09.10.2024 Dr. Stefan Weber

8. Runder Tisch

K+S zur Phase 1 (Projektgruppe Generationes)

aus Präsentation der BI F. 38

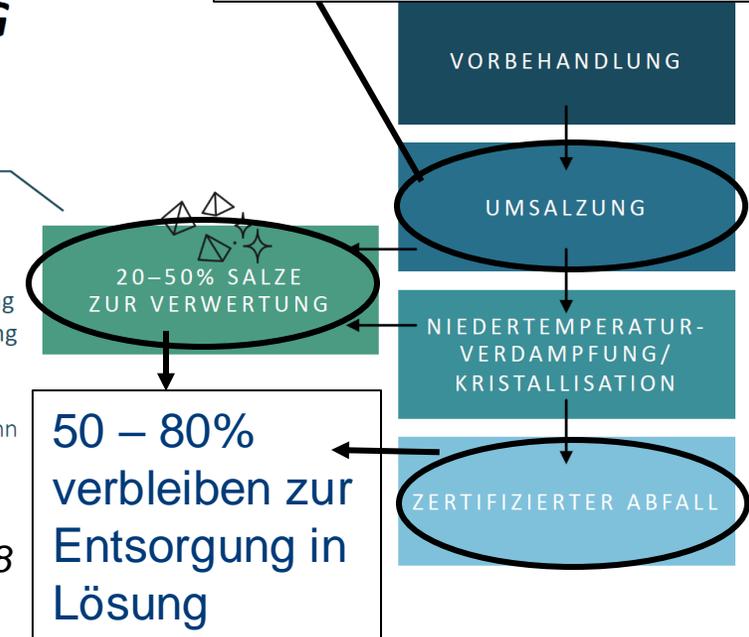
Laut Generationes im Forschungsstadium, keine geprüfte Technologie

- Flüssiger Abfall: muss weiterhin entsorgt werden → Reduzierung der Salzfracht?
- Zertifizierter Abfall ist kein Produkt → der Entsorgungsweg bleibt offen und muss geklärt werden!

aus Präsentation der BI F. 37

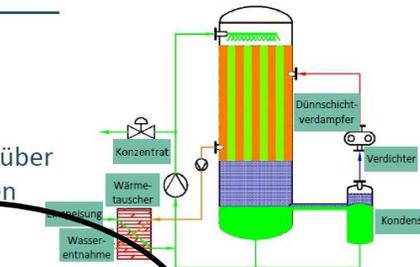
Sehr niedriger Energieverbrauch, Überprüfung steht noch aus

aus Präsentation der BI F. 47

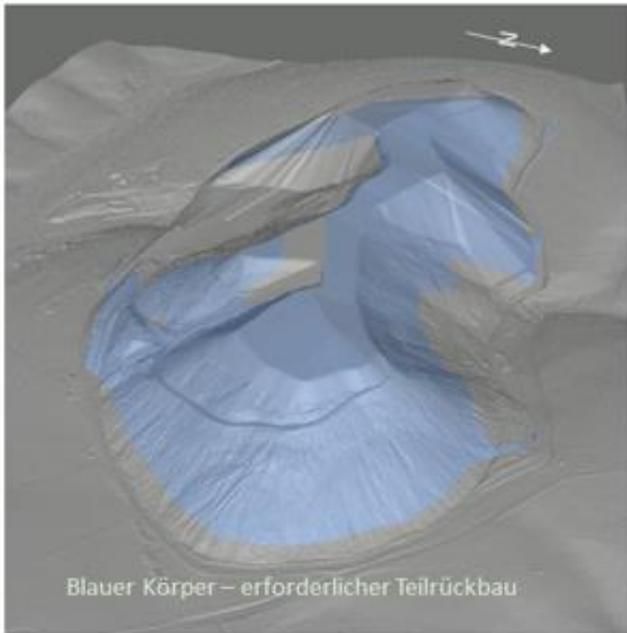
Vorschläge für Phase 2 werfen mehr Fragen auf, als sie beantworten:

- „Stopp der Aufhaldung und Rückbau der Halde mit Verwertung“: Wie soll ein Weiterbetrieb des Werkes mit sofortigem Stopp der Aufhaldung möglich sein?
 - **Forderung läuft in der Sache auf eine sofortige Betriebseinstellung hinaus!**
 - Kein reduzierender Einfluss auf niederschlagsbedingt anfallende Haldenwässer der schon belegten Rückstandshalde!
- Wie kann welcher Versatz genutzt werden (Salzrückstand Halde ↔ Salzrückstand Fabrik) ? Welche Optionen gibt es für das Werk nach 2035?
- Wie kann man eine Halde profilieren? Wie kann/soll eine temporäre Abdeckung/Abdichtung aussehen?

Teilrückbau der Halde/ Abflachung der Flanken?

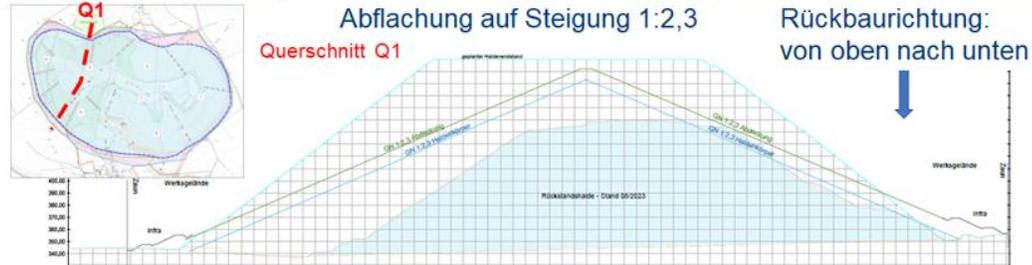
Bei Weiterbetrieb bis 2035:

- 19,34 Mio. m³ Abtrag erforderlich
- ca. 38 Mio. t Rückbau

Bei sofortiger Stilllegung des Werkes:

- 8,1 Mio. m³ Abtrag erforderlich
- ca. 16 Mio. t Rückbau

Keine Reduzierung von Haldenwässern in dieser Zeit möglich

Surface Miner zum Abtrag der Halde?

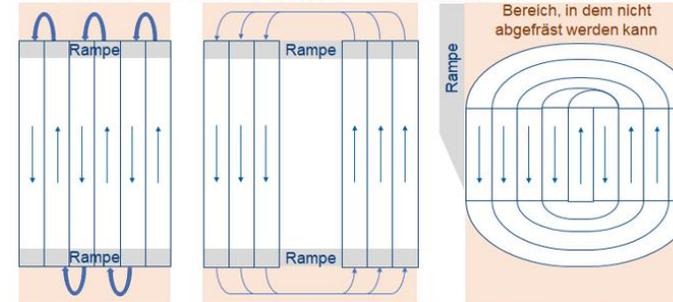
Dauer eines Rückbaus: Mit 0,5 Mio. t/a ergibt sich reine Rückbauzeit von **76 Jahren**, oder, bei sofortiger Stilllegung des Werkes, von **32 Jahren**.

Das Abfräsen kann sowohl beim kompletten als auch beim Teil-Abbau der Halde nur stufenweise erfolgen: „scheibchenweise von oben“

Idealisiert:
 Scheibenweiser
 Abtrag von oben
 nach unten !

Bei Teilrückbau deutlich größerer Anteil an Nebenarbeiten, keine gleichmäßige Schneidspur gegeben !

Unterbrechung des Salztransportes = mechanische Sperre?

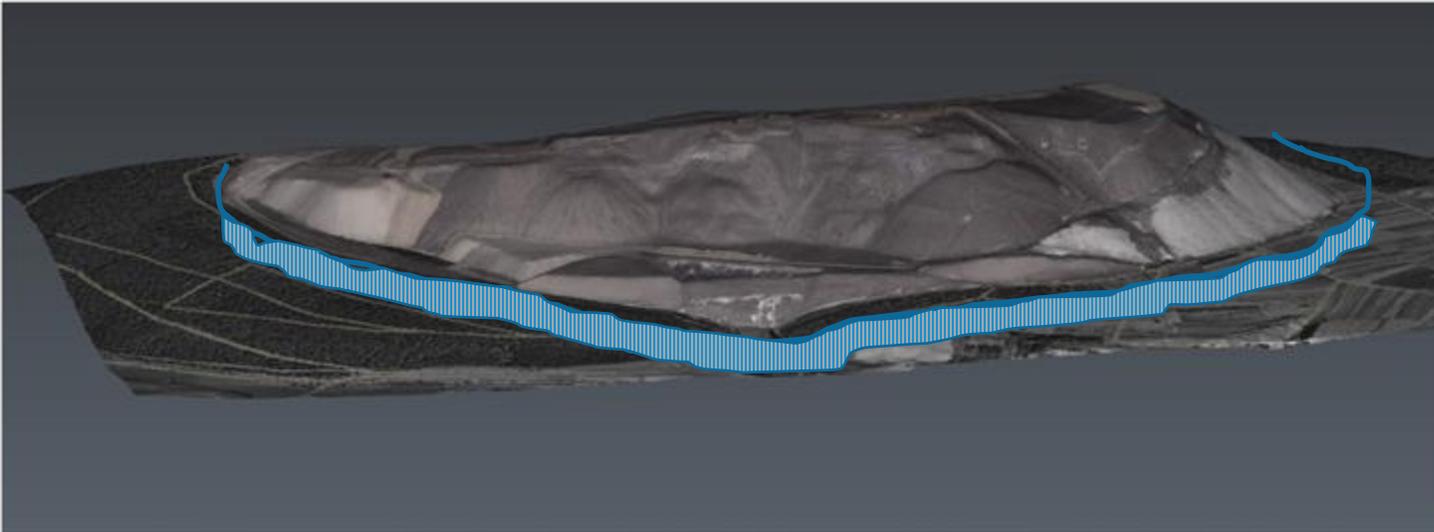
- Wie kann eine mechanische Sperre ausschauen? Wie soll der Salztransport in den Untergrund unterbrochen werden?
- Welcher Untergrund liegt vor?
- Wäre dadurch das Problem gelöst?
-

Unterbrechung des Salztransport über die Grundwasserleiter im Betriebsgelände:

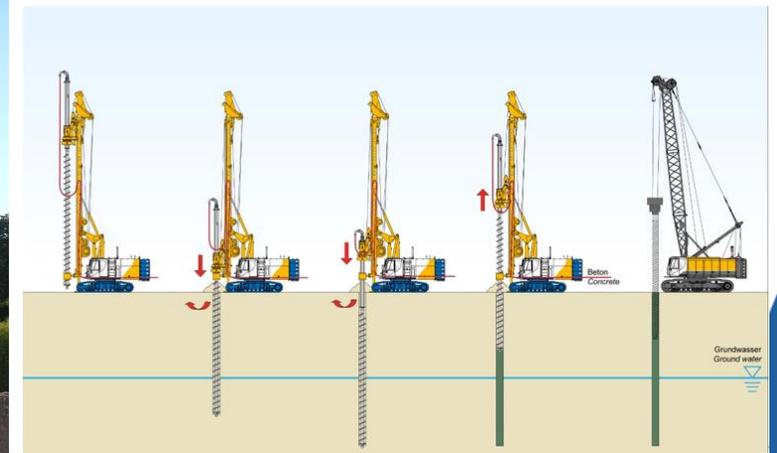
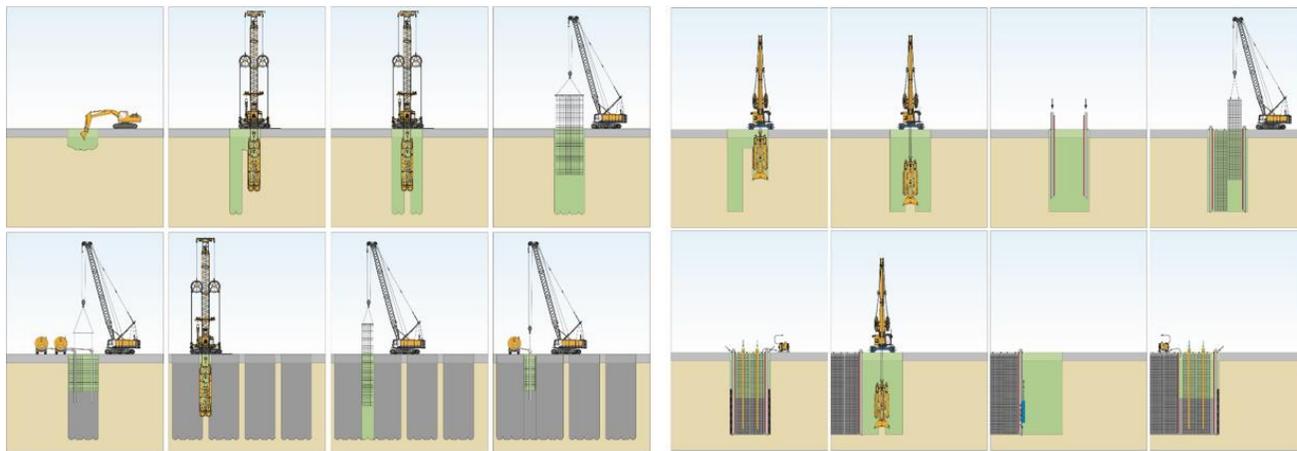
- Gefräste Schlitzwand → nur im Lockergestein
- Gegreiferte Schlitzwand → nur im Lockergestein
- Spundwand → nur im Lockergestein
- Bohrpfähle → auch im Festgestein, Anwendung auf Baugruben und Baugründungen beschränkt

- Spundwände oder Schlitzwände sind im Festgestein nicht machbar.
 - Außerdem wäre damit keine Abdichtung senkrecht nach unten verbunden.
- „Unterbrechung des Salztransportes über die Grundwasserleiter“ durch Maßnahmen im Untergrund nicht machbar!
